Advies aan Waterschap Brabantse Delta Ontwerp dijkkruising lagedruk persleidingen te Waalwijk

4 december 2020

1. Aanleiding

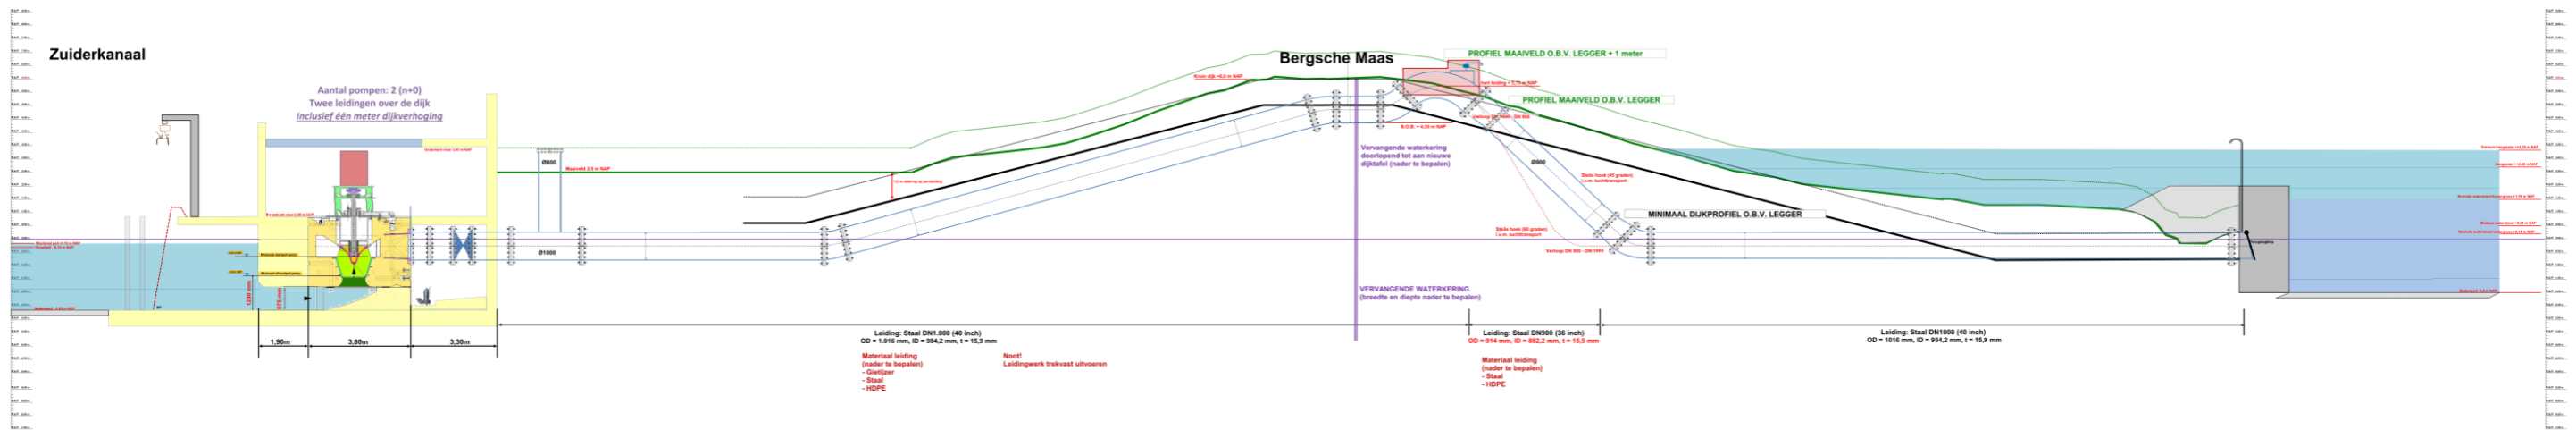
Op dit moment hebben wij een project, waarbij nabij Waalwijk een gemaal wordt aangelegd met een persleiding die de primaire kering kruist. De persleiding is een hevel, maar als gevolg van de maximaal beschikbare pompcapaciteit, ligt de onderzijde van de buis 1,35 m lager dan het ontwerppeil. In de bijlage is een ontwerptekening opgenomen. Het ontwerppeil is NAP+5,70 m.

De vervangende waterkering wordt aangelegd in de kruin van de kering. Bij het ontwerp conform de NEN3651:2020 zijn een aantal uitdagingen geconstateerd:

- Ontwerpen met de PPL resulteert in een kistdam, als gevolg van de strenge eisen aan vervorming in de UGT. Omdat de persleiding relatief hoog ligt en er dus na falen van de leiding een restprofiel aanwezig blijft, lijkt een kistdam erg streng;
- Boven de leiding is onvoldoende ruimte aanwezig om de vervangende waterkering door te trekken. Indien hiervoor geen extra voorzieningen worden getroffen, heeft de vervangende damwand minder hoogte ter plaatse van de leidingkruising;
- Het is niet duidelijk of in deze situatie met het CSSM-model moet worden gerekend. Moet voor het falen van een vervangende waterkering, ongedraineerd worden gerekend?

Het adviesbureau heeft het volgende voorstel:

"Zoals aangegeven is ons voorstel om de vervangende waterkering als een waterkerend kunstwerk te ontwerpen waarbij we principes van de Werkwijzer volgen wat erop neerkomt dat de sterkte van de vervangende waterkering in de primaire waterkering ontwerpen op basis van de Eurocode RC3 uitgaande van de erosiekrater van de bezweken leiding. Omdat de hoogte van de vervangende waterkering in principe 0,5 m onder de onderkant leiding ligt zullen we controleren of dit binnen de overstromingskansbenadering acceptabel is. In dit principe wordt de waterdichte verbinding met de damwand gemaakt door de leiding in een kleikist te leggen waarin de damwand voldoende overlap heeft. De controle van de hoogte doen we door de kans op falen van de leiding (t.o.v. vergravingen omdat deze maatgevend is met de hoogste kans op voorkomen met 1.10^{-3}) te toetsen aan de kans van optreden van een waterstand die de hoogte van de damwand overschrijdt. De kans op falen van de leiding t.g.v. vergravingen zullen we in eerste instantie op 1 zetten."

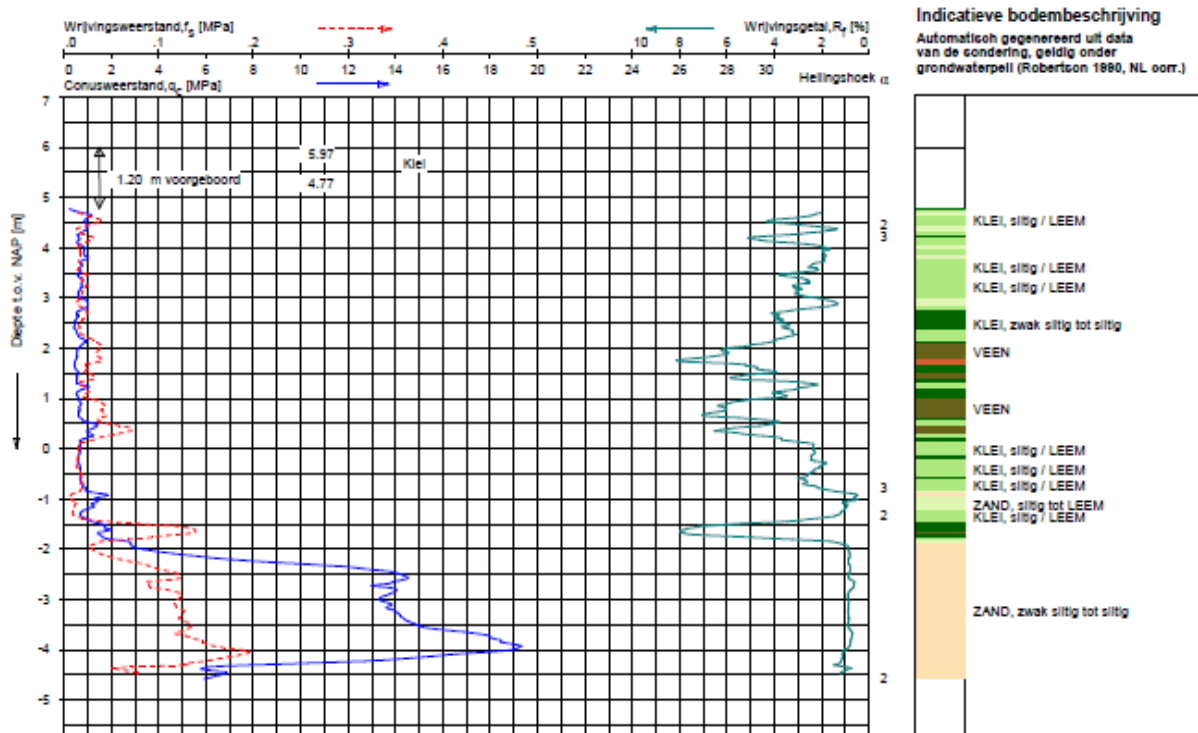
11. *Is bekend welk materiaal in de kern van de dijk zit (klei, zand of heterogeen)? Dit met het oog op de erosiebestendigheid daarvan, de evenwichtshelling na leidingfalen en verweking als gevolg van sluipende lekkage.*

Het is een kleidijk. Zie onderstaande figuur voor een kruinsondering op deze locatie.

Overige eisen Richtlijn PPL

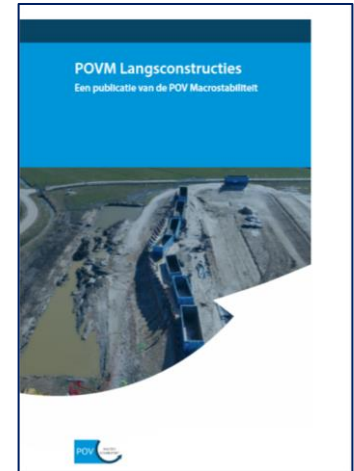
- Vervormingseisen:
 - $\leq 0,1$ m kruindaling over een kruinbreedte ≥ 3 m (of over de oorspronkelijke kruinbreedte als < 3 m is)
 - $\leq 0,1$ m horizontale (wand)verplaatsing van de constructie
 - $\leq 0,1$ m horizontale verschilverplaatsing tussen binnenteen en buitenteen voor alle situaties waarin niet met een restprofiel wordt gerekend
 - **Minder strenge vervormingseisen zijn mogelijk**

Voorstel voor versoepeling vervormingseisen:

- 0,1 m in BGT
- $1/50 \times L$ in UGT ($\leq 0,3$ m)

Uitgangspunten bij verlaagde damwand

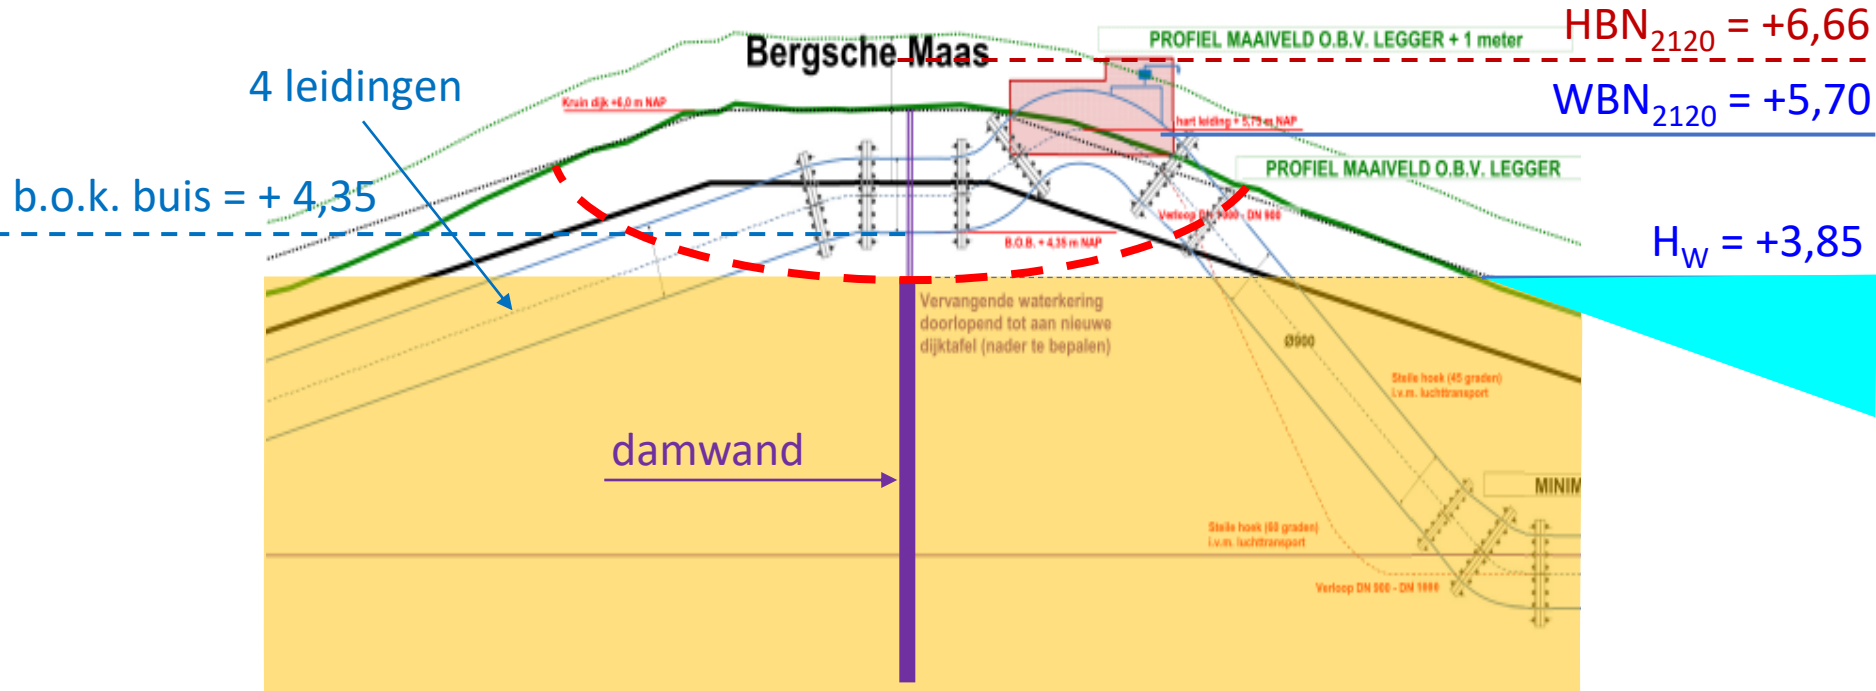
Uitgangspunten en randvoorwaarden:

- $WBN_{2120} = NAP + 5,70$ ($P_{WBN} = 1/3.000$ p.j.)
- B.o.k leiding = $NAP + 4,35$ m
- Hoogte damwand $H_D = WBN_{2120} - 1,85$ m = $NAP + 3,85$ m
- Decimeringshoogte waterstand $D_W = 1,25$ m (bron: www.waternormalen.nl, pms Heesbeen)
- $P \{H_W \geq H_D\} \approx WBN_{2120} - (1,5 \times D_W) = 1,0E-02$ / jaar (voorlopige schatting)
